Dotyczy: Dostawa wraz z montażem sprzętu kuchennego i innego oraz dostawa wózka - pojazdu akumulatorowego do przewożenia termosów z posiłkami stanowiących część wyposażenia Oddziału Psychiatrycznego Ogólnego nr 1 (budynek nr 1) WPSP.DZP-383/3/2016

Działając na podstawie z art. 38 ust. 2 ustawy z dnia 29 stycznia 2004r. Prawo zamówień publicznych (tj. Dz. U z 2015r. poz. 2164) w związku z zapytaniem Wykonawcy złożonym w dniu 01.04.2016 przekazuję treść zapytań Wykonawcy i wyjaśnień Zamawiającego do zapisów Specyfikacji Istotnych Warunków Zamówienia.

Szkic (rysunek poglądowy) blatu kuchennego w budynku nr 1

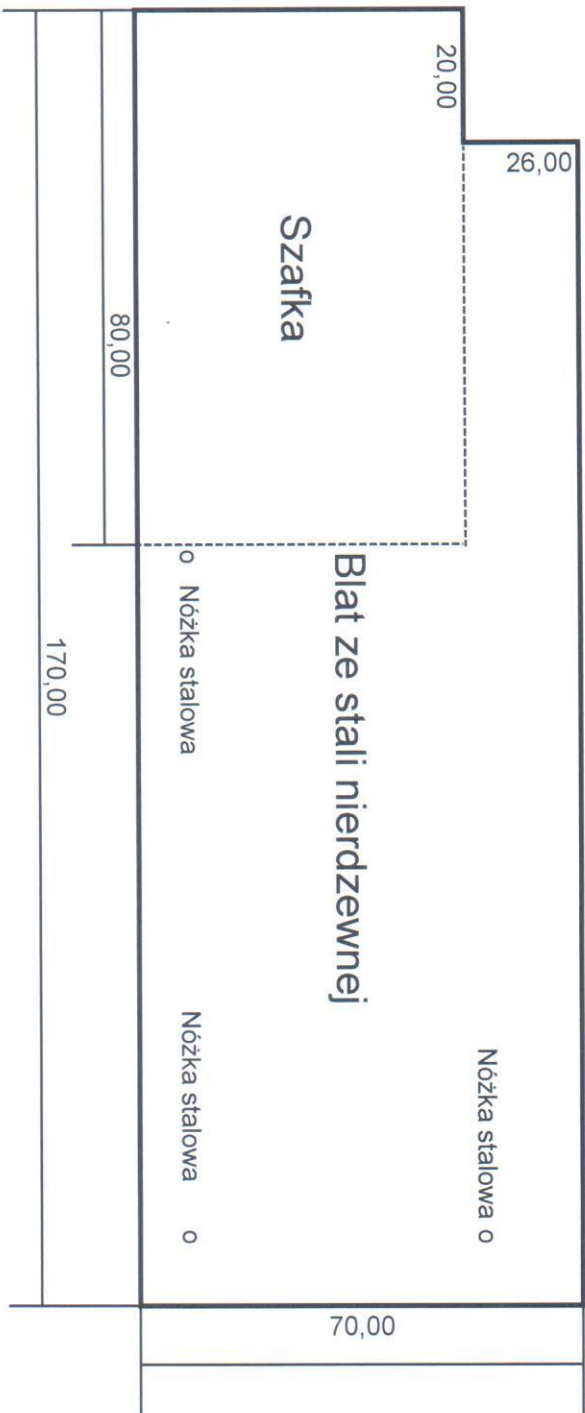
9. Dotyczy pakietu 1, pozycji 4 blat kuchenny roboczy.

Proszę o sprecyzowanie co oznacza podany wymiar 75 (47) ?

Czy zapis "podparcie trzema nóżkami" oznacza, że w miejscu 4 nogi powinna znajdować się szafka podblatowa?

Blaty robocze gastronomiczne wykonywane są w standardowych głębokościach 60 lub 70 cm. Czy wobec tego zamawiający dopuści blat o głębokości 70 cm?

Szafki gastronomiczne (stoły z drzwiami) ze stali nierdzewnej wykonywane są w standardowych głębokościach 60 lub 70 cm. Czy Zamawiający dopuści szafkę o głębokości 60 lub 70 cm?

Czy Zamawiający dopuści wykonanie osobno blatu roboczego na 4 nogach i osobno szafki z blatem, których łączna długość będzie odpowiadała 170 cm?

Prosimy o poglądowy szkic blatu.

Odpowiedź: Nie, konstrukcja blatu powinna być niezależna od konstrukcji szafki oraz podparta trzema nóżkami, zgodnie z załączonym rysunkiem .

Odpowiedź: Tak, Zamawiający dopuszcza blat o szerokości 70cm z wycięciem 20 x 26 cm przy narożniku okiennym. Całość blatu wykonać należy po sprawdzeniu dokładnych wymiarów w pomieszczeniu.

Odpowiedź: Nie, wymiar szafki należy dopasować do wymiarów blatu, orientacyjna głębokość to około 44 cm.

Odpowiedź: Nie, szafka ma być zamontowana pod blatem roboczym. (Szkic blatu w załączeniu do zapytania).
